DEMANDE DE RENSEIGNEMENTS N° 2 DE L'AHQ-ARQ À ÉNERGIR

Graphique 1
 Évolution de la normale climatique
 DJ, 2017-2018 à 2026-2027

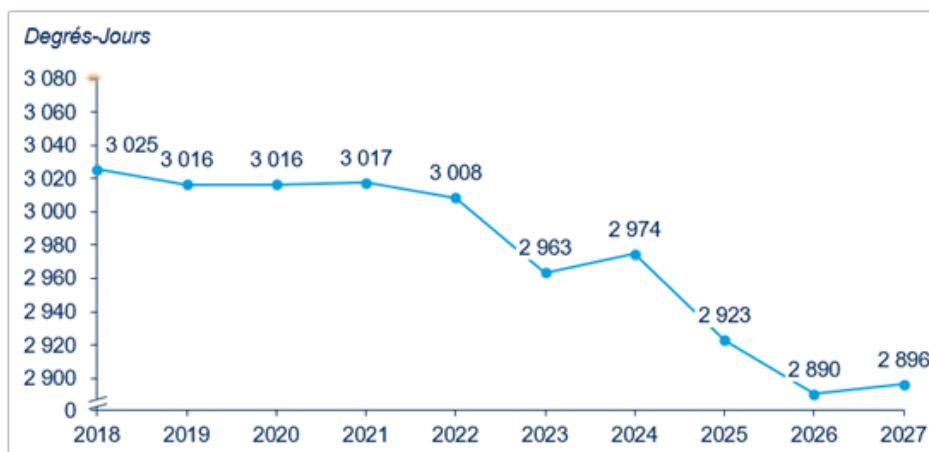
- 1.1 Veuillez déposer, pour les années 2017-2018 à 2026-2027, les données détaillées utilisées pour établir le graphique 1 et le tableau 1 de la référence (ii), en distinguant les résultats par régions de la franchise (référence (i)).

- 1.1.1 Veuillez également expliquer comment les résultats régionaux sont agrégés afin d'établir la normale climatique de la franchise et indiquer si l'évolution observée est uniforme entre les six régions.

Graphique 2
DJ normaux et DJ réels
 DJ, 2017-2018 à 2026-2027

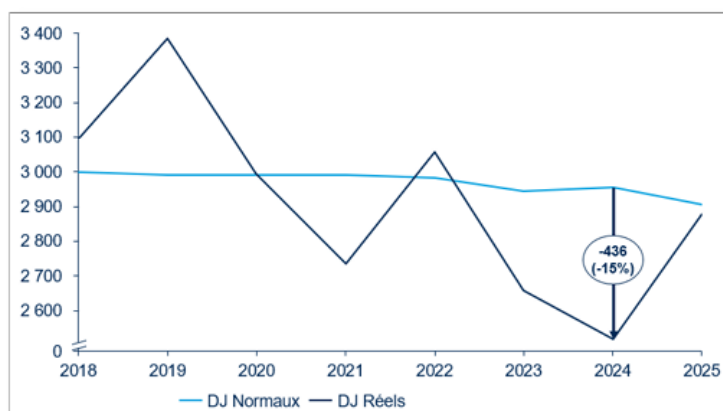
- d) les résultats par région;
 - e) la pondération des régions dans le calcul de la normale climatique de la franchise.
- 1.3 Veuillez clarifier si les DJ réels de la référence (v) sont des volumes normalisés.
